ARPAT - DIREZIONE TECNICA - Settore VIA/VAS
Via Ponte alle Mosse, 211 - 50144 - Firenze

Oggetto: AUTOSTRADA A1 MILANO-NAPOLI - Tratta Firenze Sud/Incisa Valdarno - Commento al rapporto TECNE sull'attività di monitoraggio trimestre *Luglio-Settembre 2023*.

Figura 1: stazione di monitoraggio fissa A1-FS-RA-A3-02 media giornaliera PM10, confronto con la media di PTS della campagna di misura effettuata nel trimestre in esame nelle stazioni A1-FS-BR-A2-01 e A1-FS-RA-A2-03, dati III trimestre 2023.

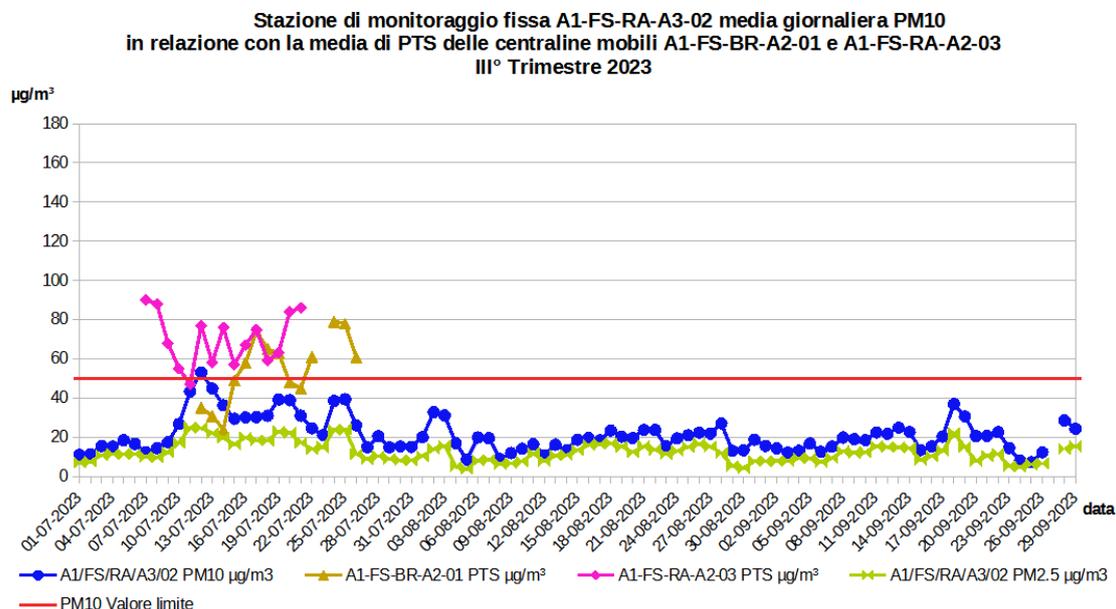
In Figura 1 (riportata nel paragrafo relativo alla stazione A1-FS-RA-A3-02) è rappresentato il grafico delle concentrazioni di PM10 rilevate dalla stazione fissa A1-FS-RA-A3-02 con il relativo valore giornaliero di PTS della stazione mobile A1-FS-BR-A2-01. Dal grafico si osserva come le concentrazioni delle PTS seguono in sostanza quelle di PM10 della vicina stazione in continuo.

In generale i valori di PM10 della stazione A1-FS-RA-A3-02 seguono l'andamento della contemporanea media giornaliera di PM2.5 (Figura 1).

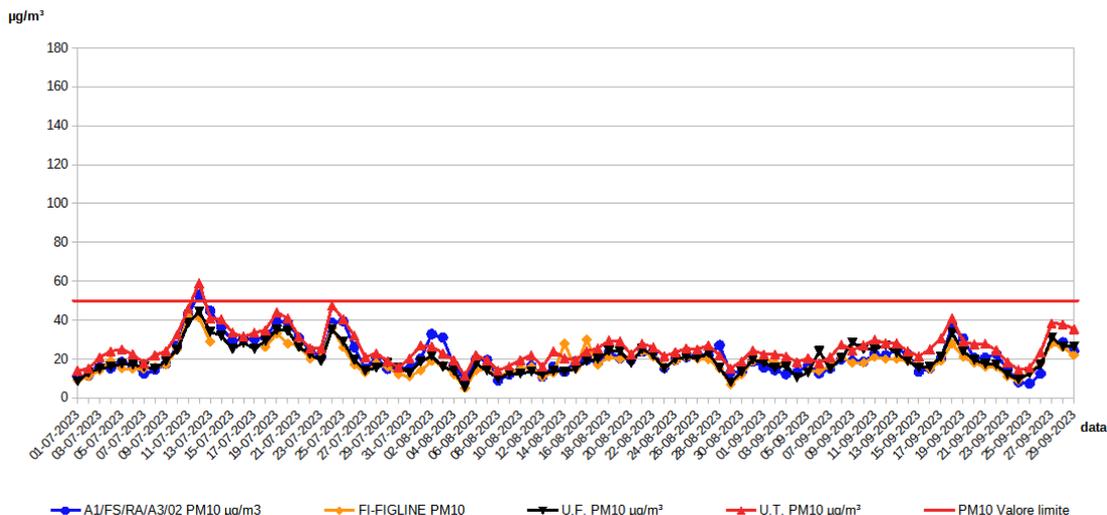
Nella Figura 2 si osserva come le concentrazioni di PM10 misurate dalla stazione fissa A1-FS-RA-A3-02 siano sostanzialmente confrontabili con quelle di PM10 delle stazioni pubbliche prese come riferimento nell'Agglomerato di Firenze (urbane traffico FI-Gramsci, FI-Mosse, urbane fondo FI-Scandicci e FI-Bassi) e della stazione FI-Figline della Zona Valdarno Aretino e Valdichiana.

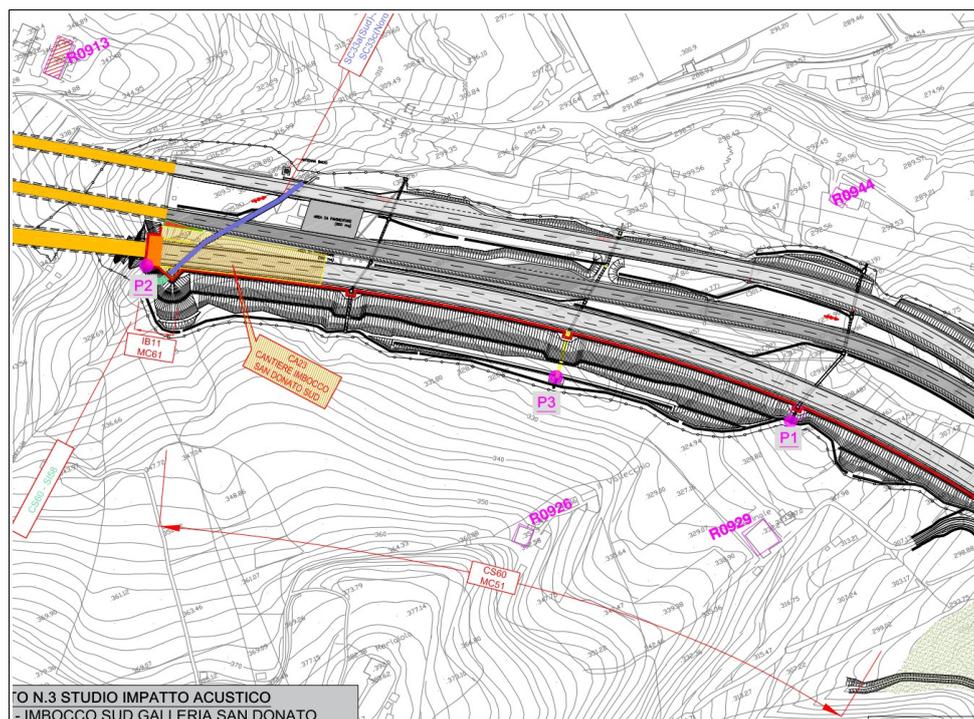
Riguardo il ricettore 22, contrariamente a quanto dichiarato nella relazione di TECNE, non risulta che la deroga in atto (prot. Comune di Rignano n. 8387 del 25/5/2023) sia applicabile anche a questo ricettore. L'atto di rinnovo della deroga fa riferimento alla stessa valutazione previsionale di impatto acustico datata 28/5/2022 utilizzata per la precedente deroga, dove il superamento era previsto presso due soli ricettori: R0913 e R0926 (vedi estratto cartografico di seguito).

Per quanto sopra, visto il livello differenziale misurato in esterno presso il ricettore 22 (+10 dB) si ritiene che sia possibile il superamento del limite di immissione differenziale anche in interno ed il conseguente mancato rispetto dei limiti di legge

Peraltro, non essendo tale ricettore 22 coperto da deroga acustica - diversamente da quanto riportato nella documentazione - è necessario che presso di esso sia svolta la misura di tipo R4.
